Modulo per la presentazione delle osservazioni per i piani/programmi/progetti sottoposti a procedimenti di valutazione ambientale di competenza statale

ID: Codice procedura (ID_VIP/ID_MATTM): 12691

“Progetto di un impianto eolico denominato “Pitigliano” ubicato nei comuni di Pitigliano (GR) e Sorano (GR) costituito da 20 (venti) aerogeneratori di potenza nominale 7,0 MW per un totale di 140,0 MW con relative opere connesse ed infrastrutture indispensabili”

Immagine 1. Vincoli ex art. 136 del CBC dal PIT della Regione Toscana e zona approssimativa dove è progettato l'impianto industriale.

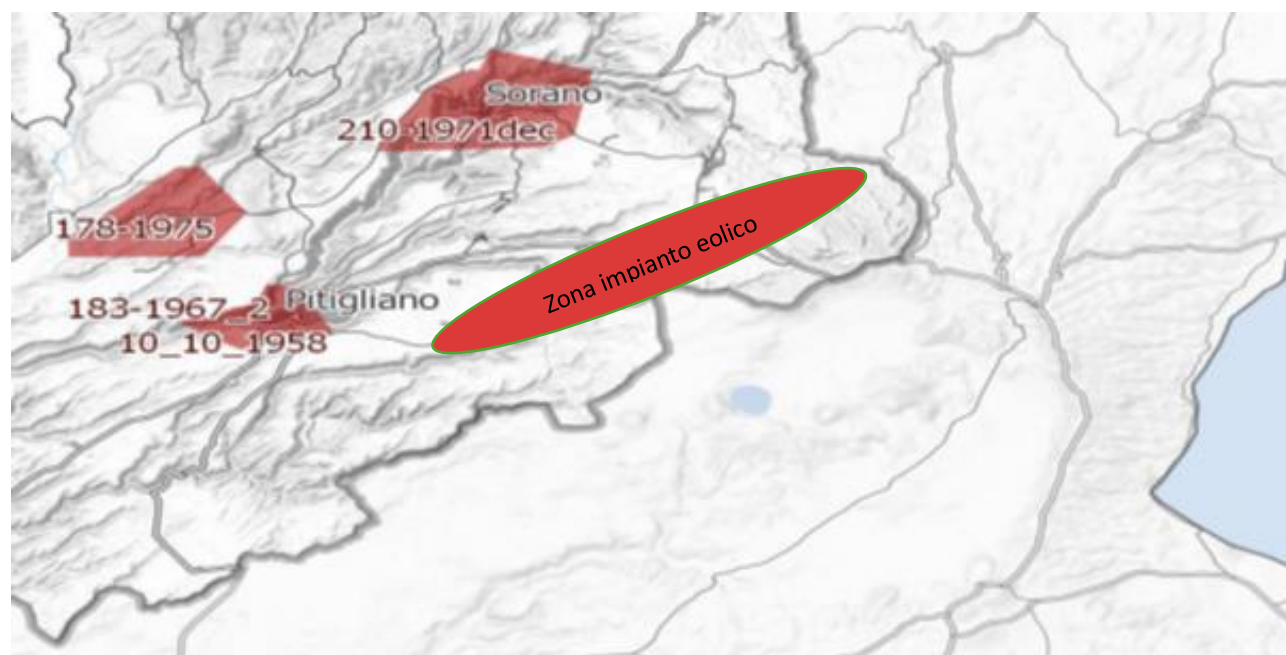
Al contrario si evidenzia che l'impianto eolico industriale citato non solo ricadrebbe con tutti e 20 gli aerogeneratori all'interno delle fasce di rispetto di 3 km dei due vincoli paesaggistici di notevole interesse pubblico esistenti nella Regione Lazio e con una parte di essi nel vincolo paesaggistico del centro abitato di Sorano (GR), quindi in aree non idonee all'installazione di impianti di energia rinnovabile. Addirittura, alcuni aerogeneratori sarebbero ubicati a poche centinaia di metri dai perimetri dei due vincoli paesaggistici laziali ex art 136 del CBC. (Nell'Allegato n. 3 sono riportate le immagini che illustrano in maniera dettagliata quanto affermato).

Per quanto riguarda le numerose incompatibilità dell'impianto eolico *Pitigliano*, con i copiosi e pregevoli beni culturali ed archeologici presenti e caratterizzanti questa parte di territorio tosco-laziale, si rimanda alla documentazione prodotta dalla Proponente che ne individua una messe. La presenza di questi numerosi e significativi beni culturali, insieme ad altre peculiarità, evidenzia in modo lapalissiano che l'impianto eolico *Pitigliano*, con la sua essenza e carattere industriali, nulla avrebbe a che vedere con il contesto paesaggistico, culturale, storico, economico e delle tradizioni agroalimentari della zona interessata. L'impianto industriale si caratterizzerebbe come elemento estraneo ed avulso oltre che dalla realtà storica ed economica di questo territorio tosco-laziale anche dalla sua stessa e radicata identità culturale.

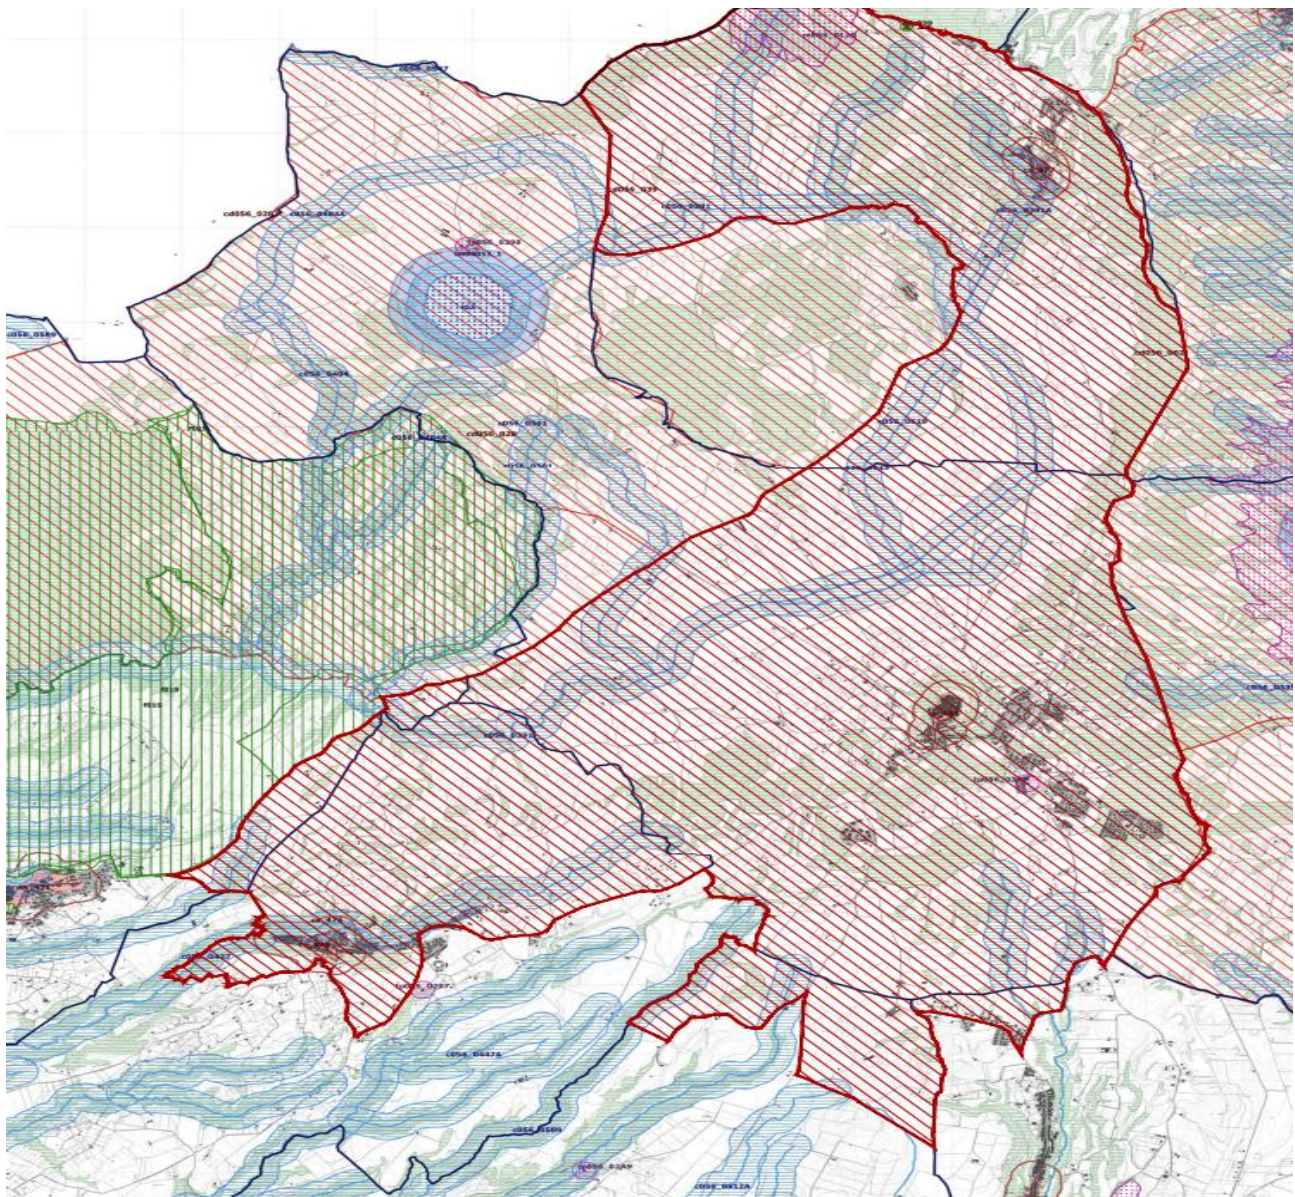
Come è illustrato nell'immagine si ribadisce che l'impianto industriale *Pitigliano* ricade completamente all'interno delle fasce di rispetto dei due vincoli di notevole interesse pubblico e lambisce quelle di un terzo vincolo e quindi come affermato dal Consiglio di Stato nelle sentenze citate, l'impianto è insediato in area non idonea ai sensi dell'art. 20 comma 8 lettera c quater del D.Lgs. n. 199/2021 e ss.mm.ii al contrario di quanto sostiene la proponente.

Si ricorda inoltre che il vincolo dell'*"Orlo della Caldera di Latera"* ha cucito insieme i due vincoli enunciati e già esistenti della *Conca del Lago di Bolsena* (D.M. 24.10.1960 e D.M. 22.05.1985) e la *Conca del Lago di Mezzano* e territorio circostante (DM 22.05.1976 "*Conca del Lago di Mezzano e territorio circostante*" e DM 22.05.1984 "*Selva del Lamone*") testimoniando, se ce ne fosse stato ancora bisogno, il notevole pregio paesaggistico di tutta l'area. Pregio paesaggistico arricchito dal valore naturalistico della confinante Riserva Naturale regionale *Selva del Lamone* con la sua Area Contigua e i vari siti *Natura 2000* e le due aree di importanza internazionale per gli uccelli, *IBA 099 Lago di Bolsena* e la *012 Selva del Lamone*. Inoltre, si segnala anche l'impatto sulle tradizioni agroalimentari con la zona DOC vino bianco di Pitigliano, del Pecorino Toscano DOP, dell'olio extravergine di oliva DOP Canino, la Lenticchia di Onano, il vino Aleatico e il fagiolo del Purgatorio di Gradoli e altri pregiati prodotti tipici locali del *Biodistretto del Lago di Bolsena* che comprende anche i comuni laziali interessati dall'impianto industriale.

Immagine 3. Cumulo di una parte di impianti eolici, fotovoltaici e geotermici industriali in progettazione ed esistenti intorno all'eolico industriale Pitigliano.

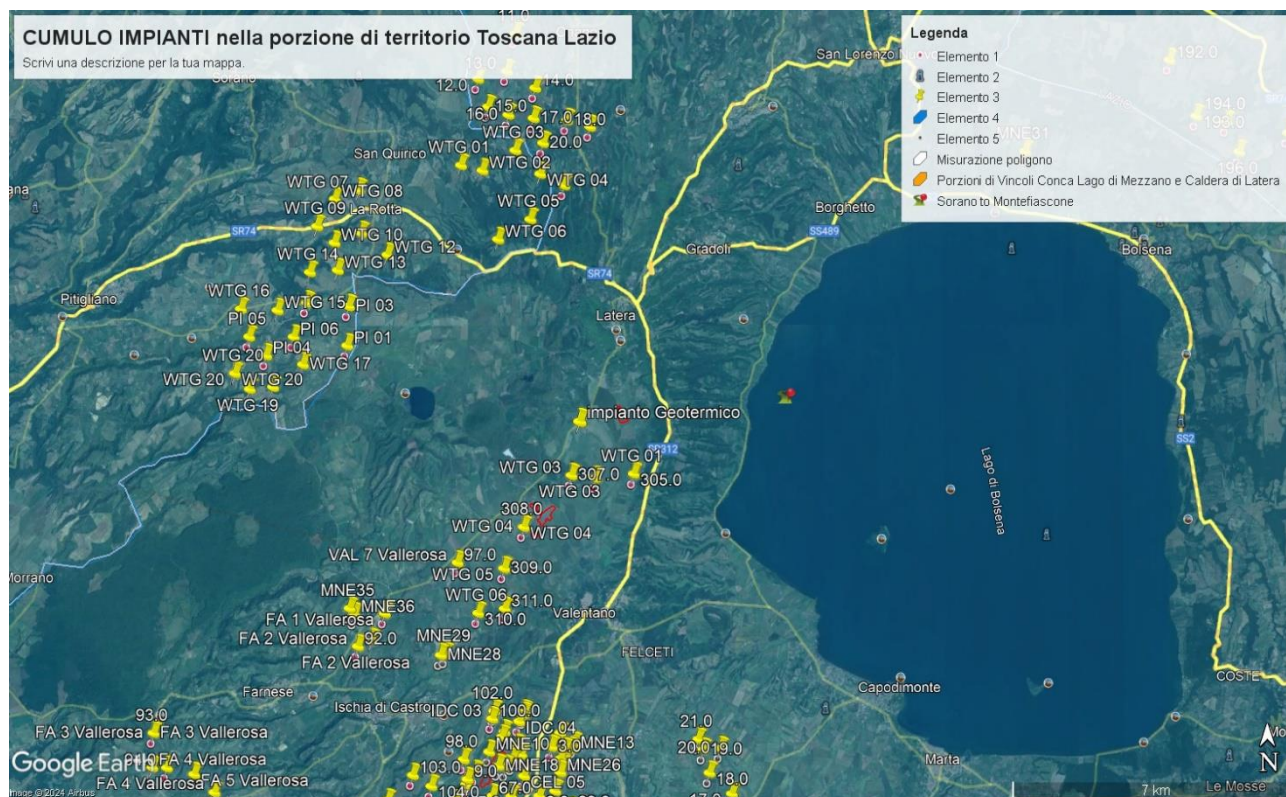
considerazione uno spazio di 10 km intorno al suo impianto per gli impatti che si creerebbero.

Nella Parte IV delle Linee guida citate al punto 16.1, nello stabilire i requisiti per la valutazione positiva dei progetti nel procedimento di VIA si parla di individuazione delle aree idonee per l'insediamento degli impianti tenendo conto di aree degradate da attività antropiche pregresse o in atto (brownfield) tra cui siti industriali, cave, discariche, siti contaminati. Stessa raccomandazione viene ribadita anche nell'art.20 del D.Lgs n. 199/2021. Ma appare inascoltata dalla proponente. Infatti, insiste molto nel dire che il suo impianto industriale è compatibile con il territorio nonostante le numerose incompatibilità paesaggistiche, culturali, economiche e naturalistiche che esso incontra.

ALLEGATO 3 VINCOLI PAESAGGISTICI ex ART. 136 del CBC Pitigliano e Sorano

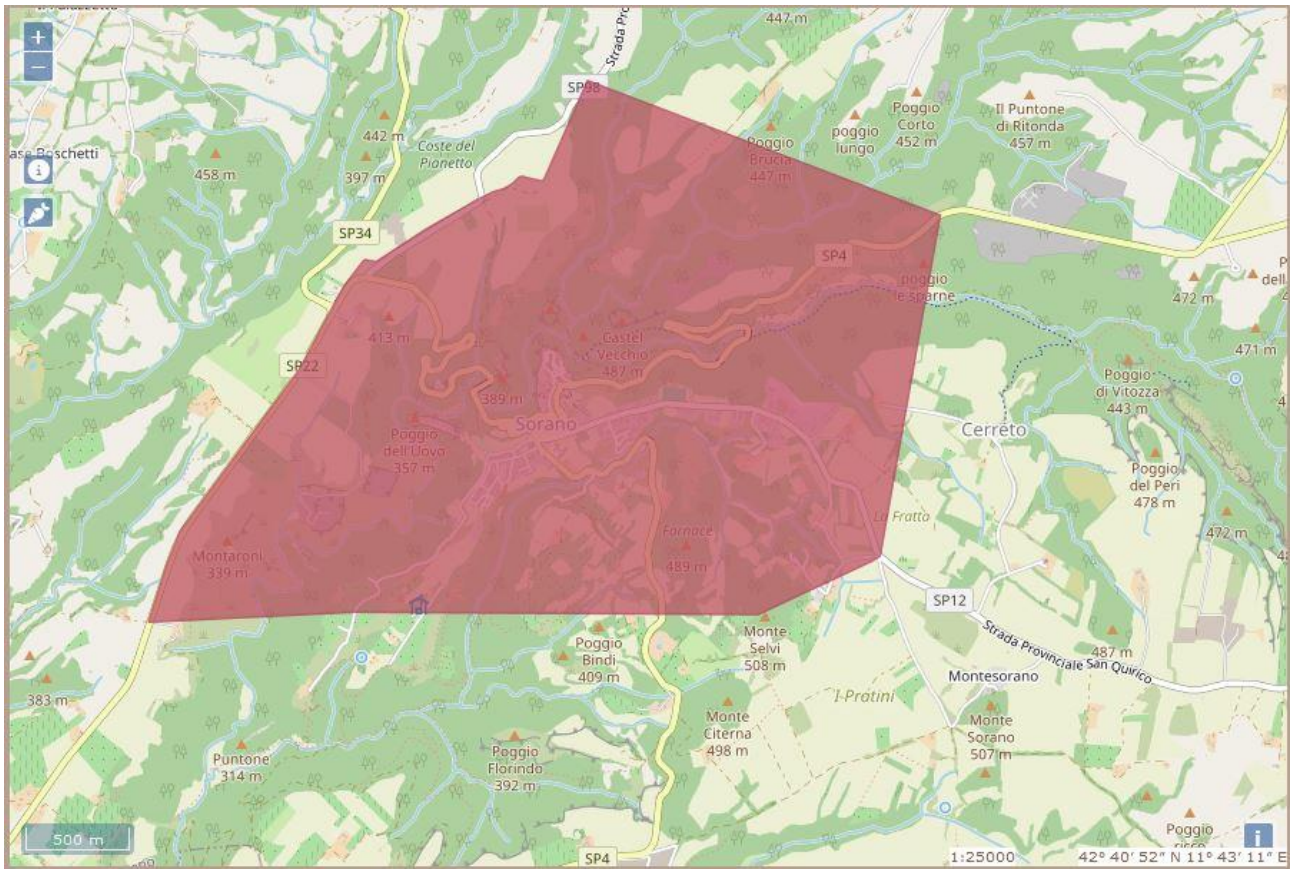
per il Comune di Pitigliano Codice Vincolo **90484** “Zona del Centro Storico di Pitigliano ed area circostante caratterizzata da memorie storiche e da monumenti insigni”, l’unico aerogeneratore interno alla fascia di rispetto di 3Km è il n.WTG.16 ml.2.900,00;

gli unici aerogeneratori interni alla fascia di rispetto di 3Km sono il n.WTG.07 ml.2.500,00 e il n.WTG.08 ml.2.300,00.

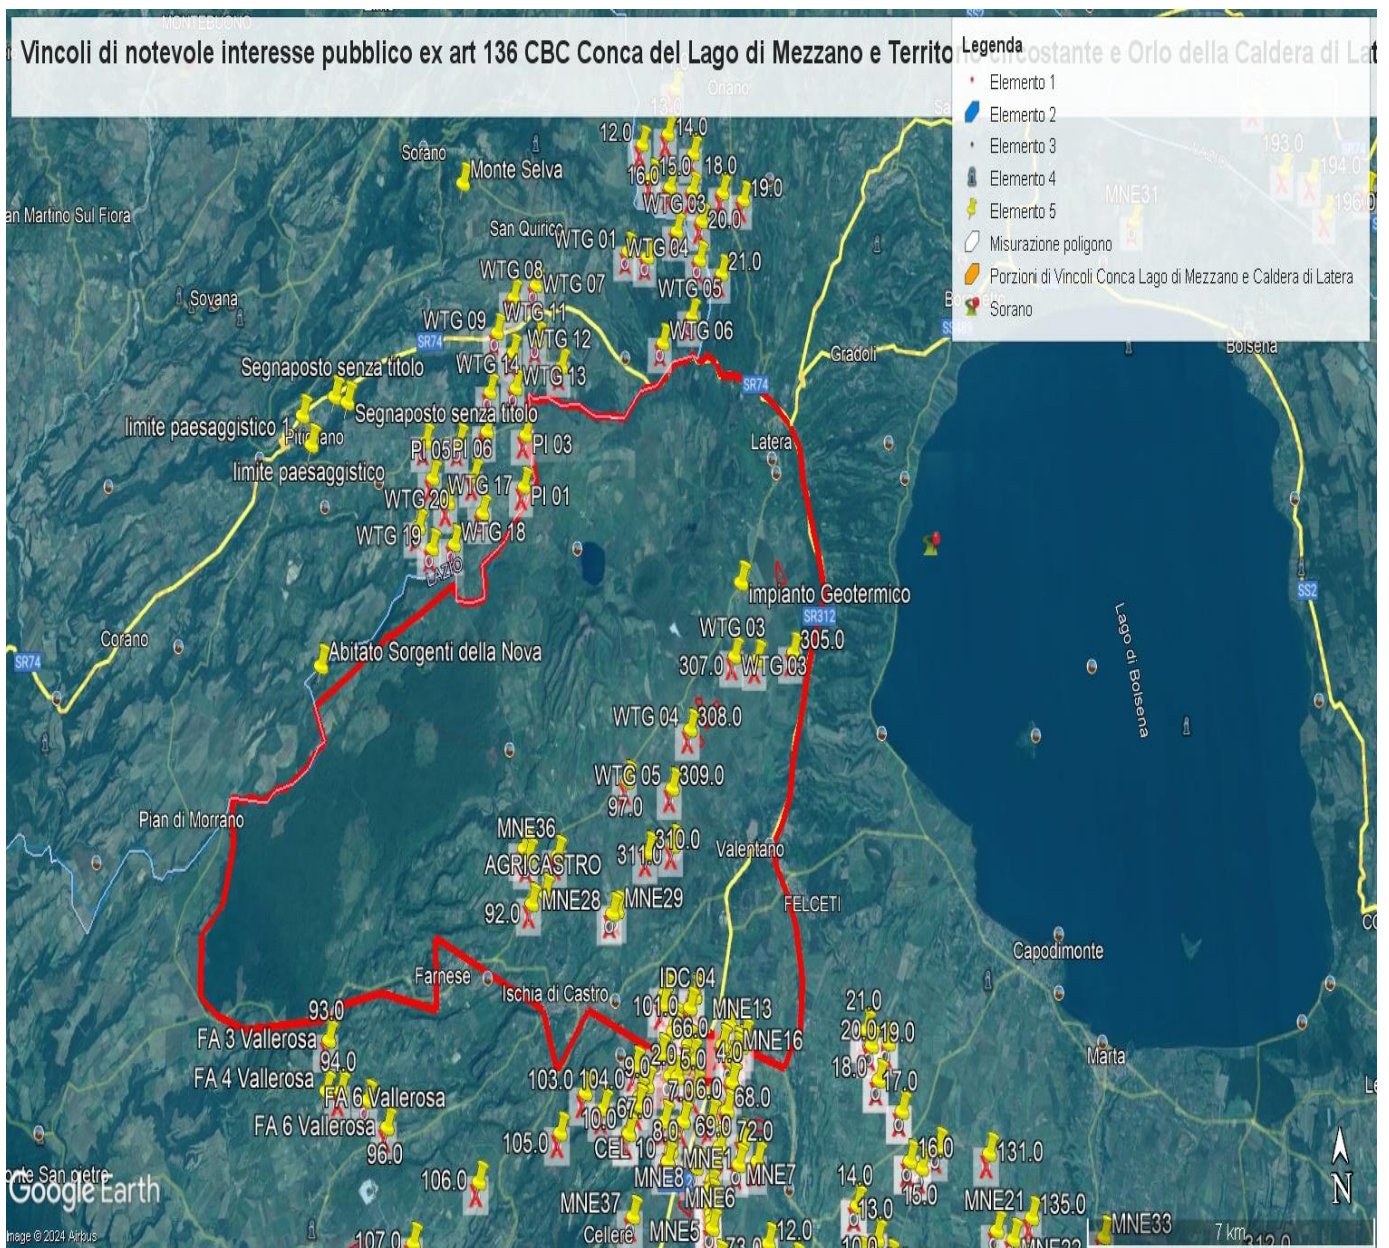
Inoltre alcuni aerogeneratori del progetto eolico industriale *Pitigliano* lambiscono le fasce di rispetto di un altro bene di notevole interesse pubblico quale è la *Conca del Lago di Bolsena*, e impattano visivamente con il Centro Storico di Gradoli e la sua Rocca Farnese, che si trovano in un raggio di 4 km.

IMMAGINE n. 4 Mappa della intervisibilità degli impianti eolici elaborata dall'Associazione nazionale Amici della Terra. La mappa non è aggiornata comunque rende molo bene dell'enorme impatto visivo creato dal cumulo degli impianti.

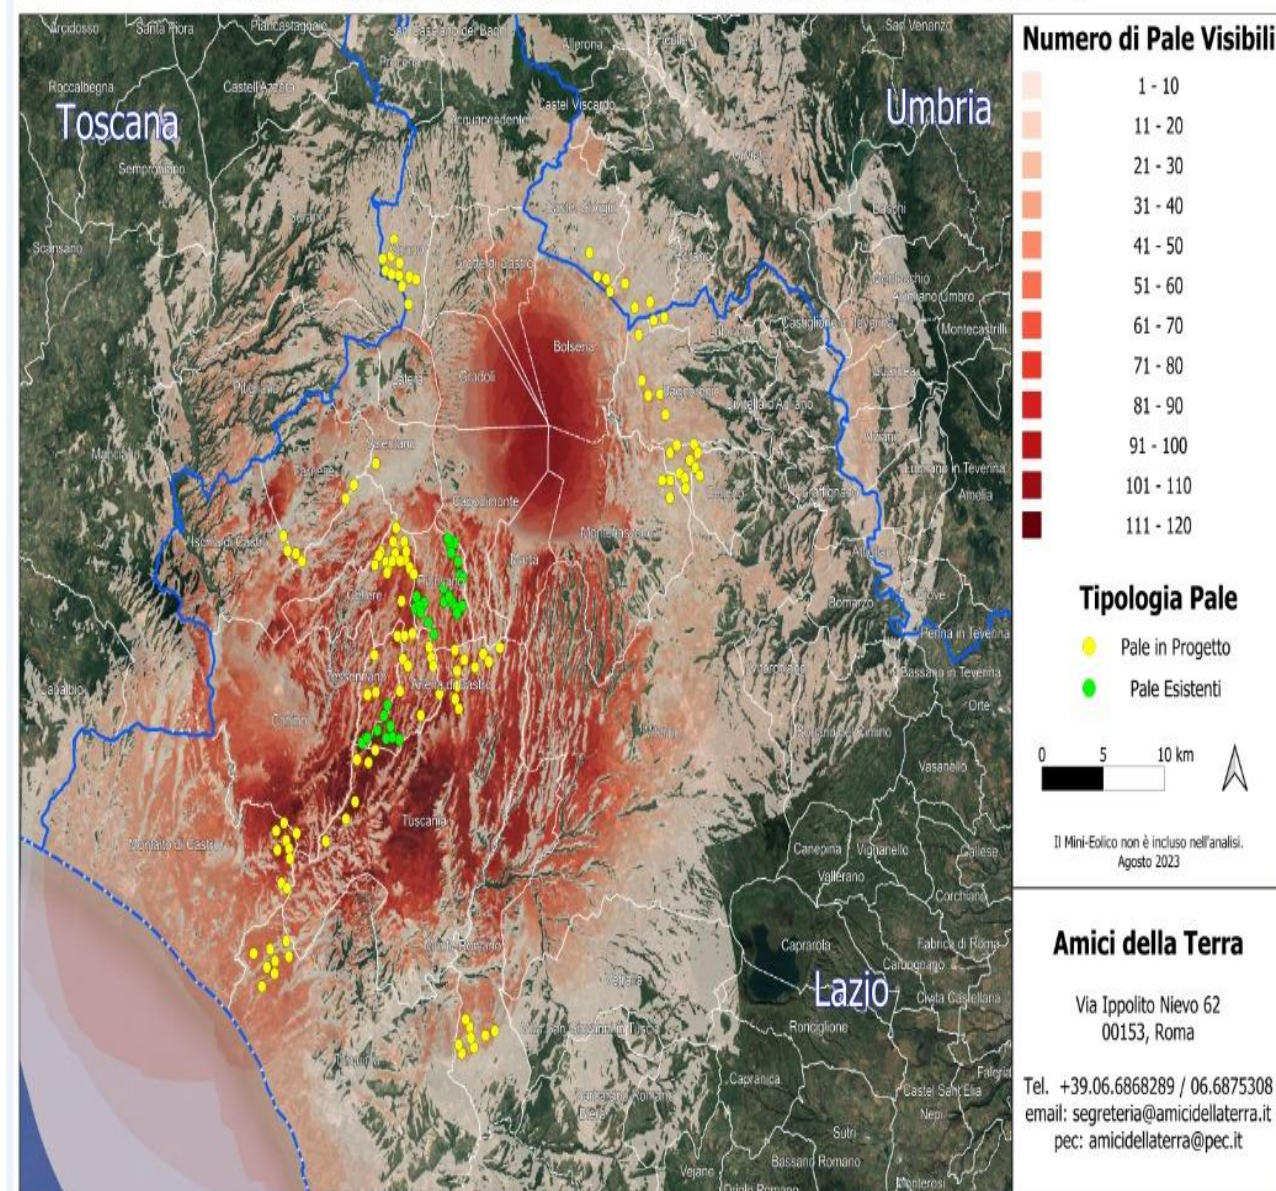
Se agli impianti eolici rappresentati qui sopra, che non comprendono né l'impianto eolico *Pitigliano* né le altre 14 pale del progetto eolico in verifica amministrativa sempre nel territorio di Pitigliano, si aggiungono le migliaia di ettari (7000 finora) di territorio occupato dagli impianti fotovoltaici e agrivoltaici e dalle altre tipologie appare chiaro il numero spropositato degli impianti FER nella Toscana meridionale e nella Tuscia.
